SERVICE INFO – INA 0184

Відсутність монтажної шпильки

Автоматичний натяжний пристрій ремінного привода допоміжних агрегатів

Зображення 1: Приклад старої версії з монтажним штифтом

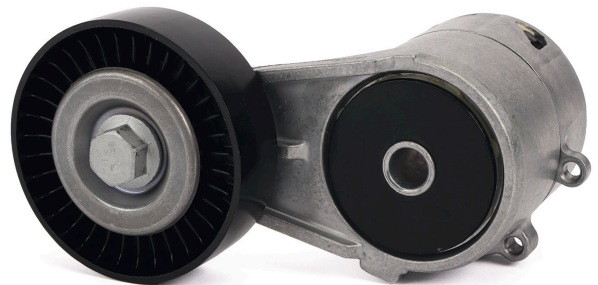
В рамках постійного вдосконалення своєї продукції компанія Schaeffler Automotive Aftermarket здійснила модифікацію автоматичного натяжного пристрою ремінного привода допоміжних агрегатів.

У модифікованій версії (зображення 2) відсутній монтажний штифт (зображення 1). Тому пружина, яка згодом повинна натягувати полікліновий ремінь з відповідною силою натягування, є у ненапруженому стані до моменту встановлення.

Обидві версії відповідають технічним специфікаціям і можуть застосовуватися без обмежень. Впродовж перехідного періоду виробництва можуть поставлятися дві версії роликів.

Щоб полегшити монтаж поліклінового ременя, можна, наприклад, використати штифт-фіксатор відповідного діаметра.
